# Avis Technique 2/01-889\*02 Add

Additif à l'Avis Technique 2/01-889

## Mecano à serreurs ponctuels 2

Le Groupe Spécialisé n° 2 "CONSTRUCTIONS, FACADES ET CLOISONS LEGERES" de la Commission chargée de formuler les Avis techniques, a examiné, le 13 mai 2003, la demande de la Société ARCHITECTURAL SYSTEMS, de voir compléter l'Avis Technique 2/01-889, afin d'introduire un profilé aluminium adaptateur de collage supplémentaire. Cet additif est formulé pour les utilisations en France Européenne.

Figure 1

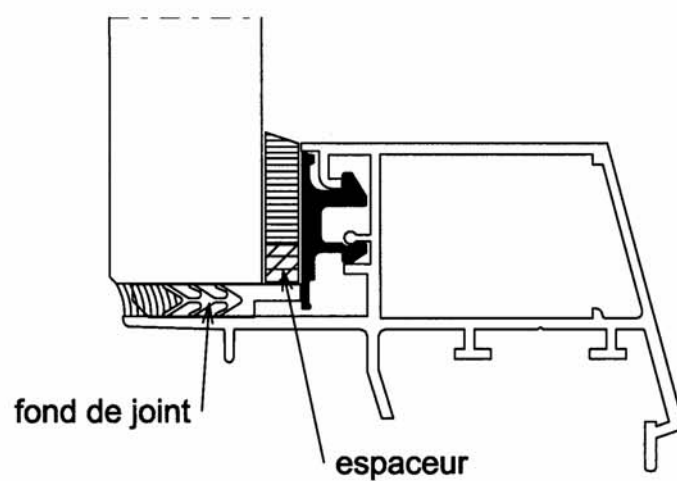
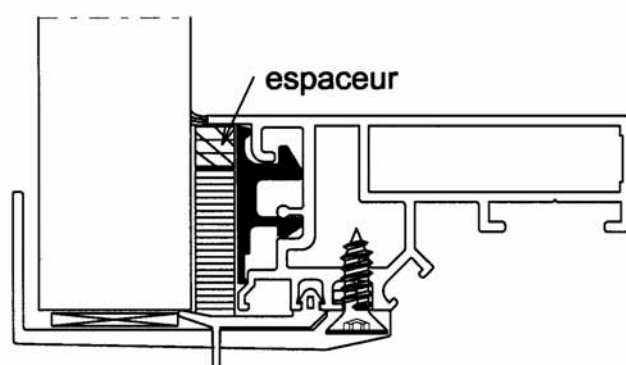
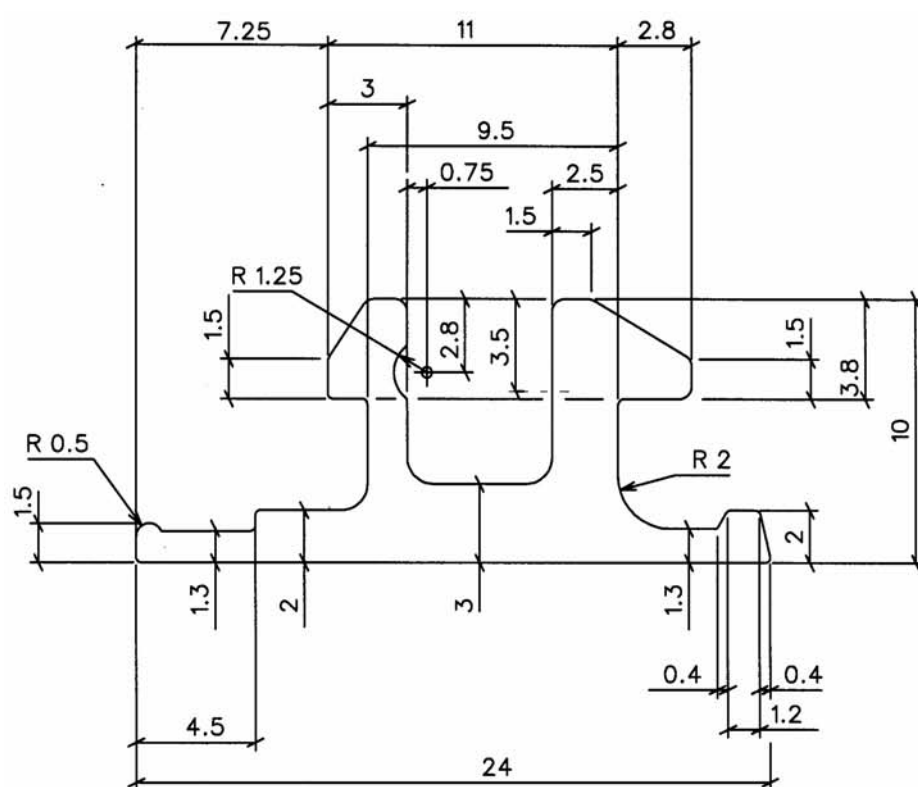
La géométrie du profilé aluminium adaptateur de collage supplémentaire, référence 10194, implique l'utilisation de profilés de cadres ouvrants spécifiques, pour ouverture à l'italienne ou oscillo-battant française – soufflet.

- Profilés adaptateur 10194 (cf. figure 1)

Profilé extrudé en alliage d'aluminium AW 6060 T5 Bâtiment conforme à la norme NF EN 755-2 et recevant un traitement anodique classe 15 conforme à la norme NF A 91-450 et sous label Qualanod :
